Datum: 16 december 2021
Betreft: Aanleveren aanvullende gegevens 2021-015939

Hierbij ontvangt u namens Varkensbedrijf Rietjens aan de Bientjesweg 2c en 4 te Ospel de gevraagde aanvullingen met betrekking tot de aanmeldingsnotitie m.e.r. beoordeling voor het veranderen van een varkenshouderij.

Afbeelding: Adressen aanwezig binnen de inrichting

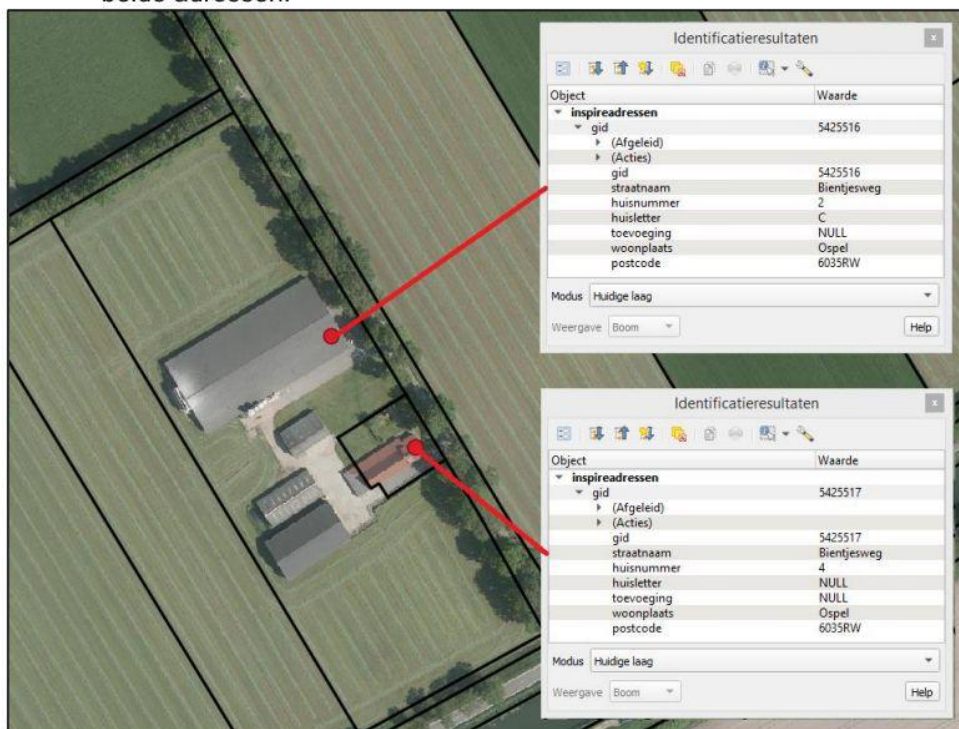
- Wat betreft het ammoniak verhaal is ook een verschilberekening toegevoegd met daarbij de geldende omgevingsvergunning als referentiesituatie, zodat aangetoond wat het verschil is van de huidige omgevingsvergunning ten opzichte van de beoogde situatie. Daarnaast is voor de "Voortoets Stikstof Natura 2000" in kaart gebracht wat het verschil is tussen de vergunde situatie (zowel OV als Wnb) en de beoogde situatie. Tevens zijn berekeningen bijgevoegd met rekenpunten op de buitenlandse gebieden.
- -Binnen de inrichting (Sectie O nummer 934 en 935 Gemeente Nederweert) zijn de adressen Bientjesweg 4 en Bientjesweg 2c gelegen, vandaar dat er in de aanvraag uitgegaan wordt van beide adressen.
